SAKSPAPIR

Saksnr	Utval	Type	Dato
128/16	Plan- og miljøutvalet	PS	19.10.2016

1. gangs handsaming av reguleringsplan for Nedre Bergås bustadfelt - Myksvoll - gbnr 63/3, 10 m.fl.

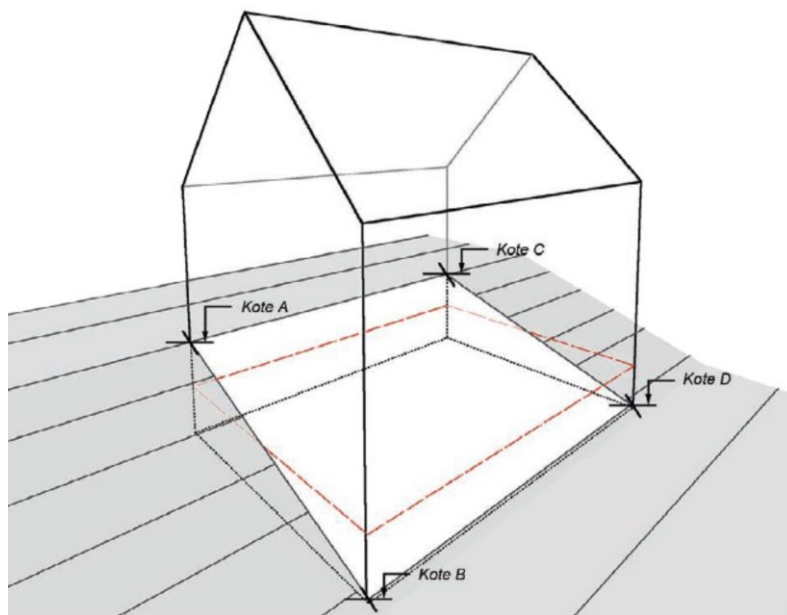
Planområdet er, som skildra, i all hovudsak i tråd med kommuneplanen, men det tek med seg om lag 700 m² av område som er avsett til LNF som ligg inntil område avsett til bustadføremål i kommuneplanen. Det går fram av planmaterialet at endringa er gjort for å få fram veg til byggeområde BF8 utan å kome i konflikt med eksisterande murrestar etter gardflor, samt å kunne nytte den same vegen som tilkomstveg til landbruksarealet nordvest for planområdet. Planfremjar opplyser at landbruksarealet som går tapt er udyrka, attgrodd beite. Etter administrasjonen sin vurdering er føremonene for å nytte seg av det skildra landbruksarealet på 700 m² store, og større enn ulempene, og meiner at planframlegget kan verte rekna som i tråd med overordna plan også på dette punktet.
